改善箇所説明図

基準不適合発生箇所

PTCヒータ及びPTCヒータ用配線

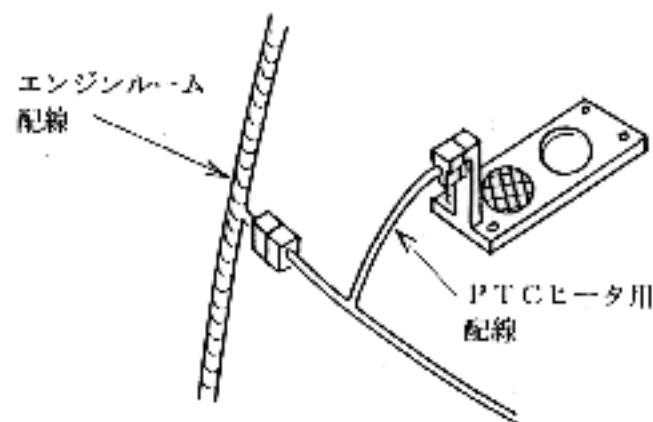
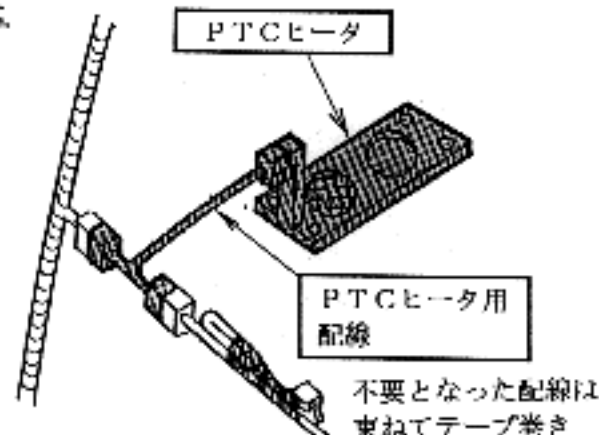
原動機の吸入空気を加熱するヒータ（PTCヒータ）において、当該ヒータのコネクタ端子の接続が不十分なものがあり、このままの状態で使用が続けると、最悪の場合、当該コネクタ部が焼損するおそれがある。

全車両、ヒータ用配線を対策品と交換する。また、当該ヒータのコネクタ端子が変色しているものは当該ヒータを良品と交換する。

識別：黄色のペンキをモデルナンバープレート横に塗布する。
